M303.2 szivattyúvédő panel méréshatár növelése.

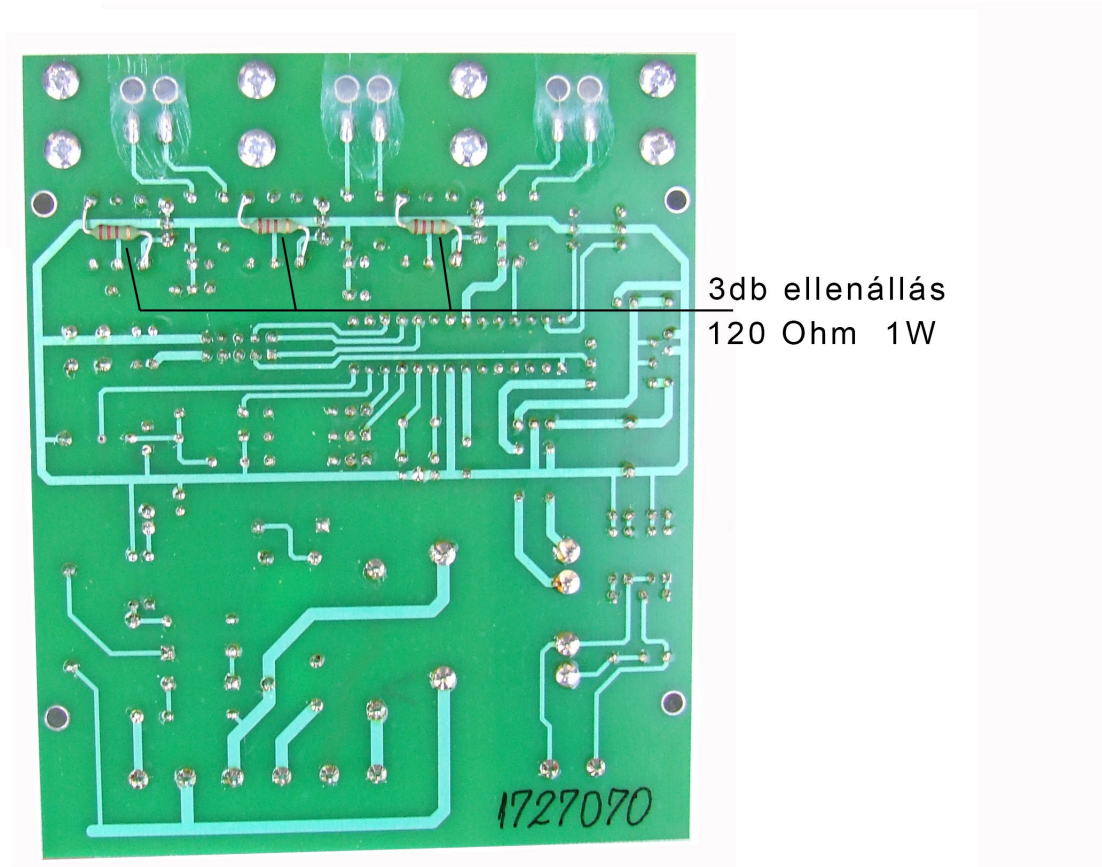
Szükség lehet méréshatár növelésre.

Ha a fotón látható helyekre utólag **3db 120-Ohm 1W**-os ellenállást forrasztanak, a méréshatár:

- 2-10A motoráram esetén az áthidalók a felső tuskéken legyenek (mindhárom !).
- 13-54A** motoráram esetén az áthidalók az alsó tuskéken legyenek (mindhárom !).

A megnövelt méréshatár alkalmassá teszi a panelt **11kW 15kW 18,5kW 22kW**-os direkt indítású szivattyúk védelmére.
